もんじゅ廃止措置 審査資料	
資料番号	保安規定第 4、5 条 改 1
提出年月日	2022 年 10 月 6 日

高速増殖原型炉もんじゅ
保安規定変更認可申請書 保安管理組織の変更

令和 4 年 1 0 月 6 日

国立研究開発法人日本原子力研究開発機構

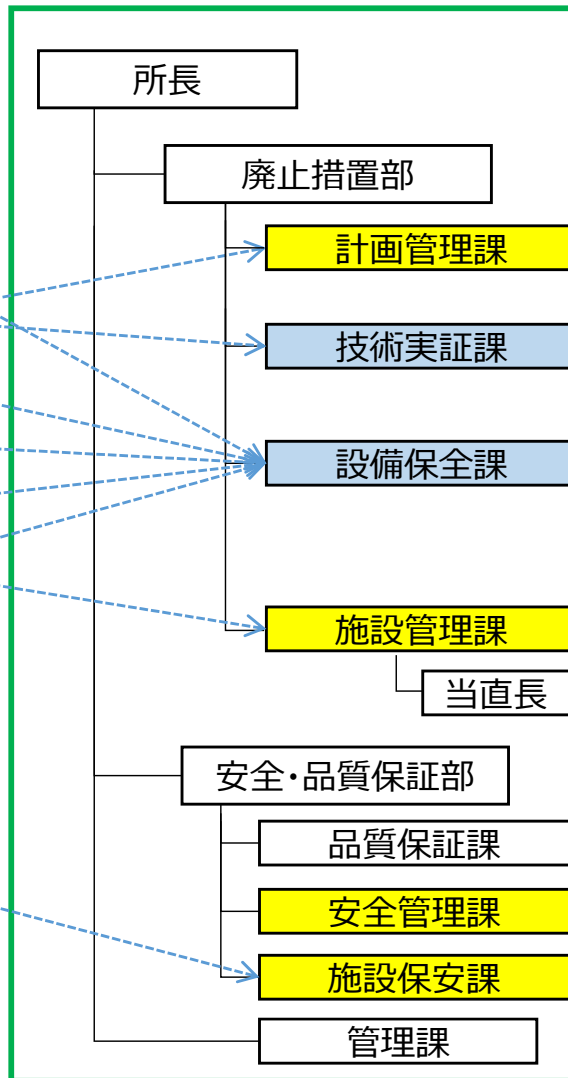
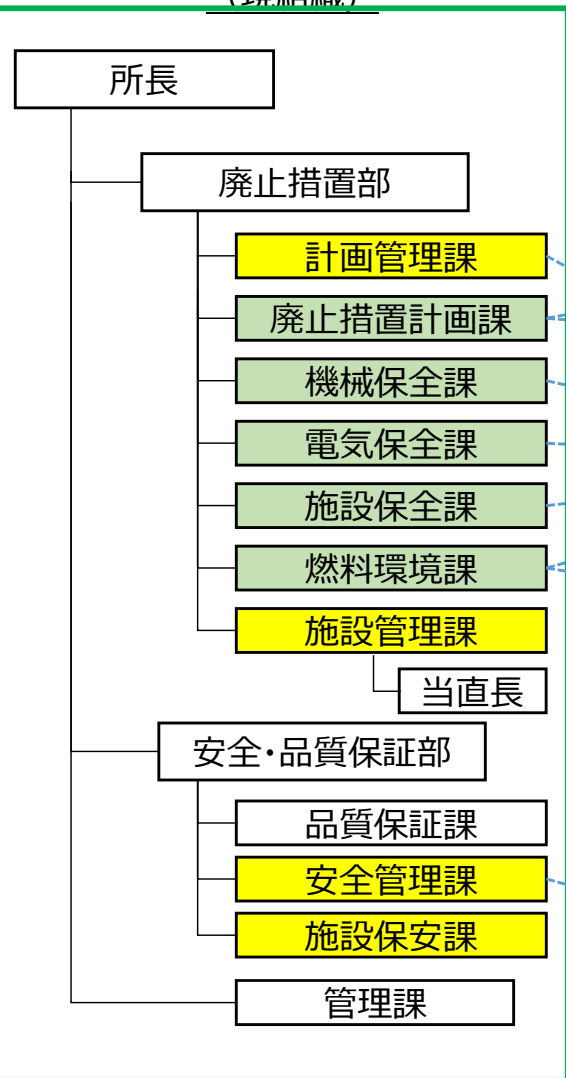
廃止措置計画課を廃止する。また、順次本格化する原子炉施設の廃止措置に係る工事、調査、研究及び開発に係る業務を担う技術実証課を新設する。

機械設備・電気設備・建屋等設備の施設管理業務を統合し、機械保全課、電気保

全課、施設保全課を設備保全課に統合・再編する。また、保守の計画及び管理、保全計画の管理を計画管理課から設備保全課に移管する。

燃料体取出し作業の終了に伴い、燃料環境課を廃止する。しゃへい体等取出し操作業務と廃棄物管理に係る業務は、施設管理課に統合し、燃料取扱設備や廃棄物処理設備等の施設管理は、設備保全課に統合する。

計量管理、保障措置、しゃへい体等・燃料管理（施設管理課長の所管業務を除く。）を一元的に実施するため、安全管理課のしゃへい体等・燃料管理業務を施設保安課に移管する。

原子炉施設の安全確保に関する技術的検討について取りまとめ、保安教育に関する業務を行う。 (廃止措置計画に係る計画管理を廃止措置計画課から移管。)

原子炉施設の廃止措置に係る工事、調査、研究及び開発に関する業務を行う。 (第2段階以降、解体工事管理やナトリウム機器の解体技術開発等)

原子炉施設の施設管理 (安全管理課長の所管設備を除く。)に関する業務を行う。 (保守の計画及び管理、保全計画の管理を計画管理課から移管。燃料取扱設備・廃棄物処理設備・機械設備・電気設備・建屋等設備の施設管理業務を統合・再編。)

原子炉施設の運用管理、燃料取扱作業、放射性廃棄物管理に関する業務を行う。 (燃料体取出し終了に伴い、燃料環境課を廃止し、しゃへい体等取出し操作業務と廃棄物管理に係る業務を施設管理課に統合。)

燃料の輸送、しゃへい体等の管理及び燃料管理 (施設管理課長の所管業務を除く。) 及び危機管理に関する業務を行う。 (しゃへい体等及び燃料管理業務を安全管理課から移管。)
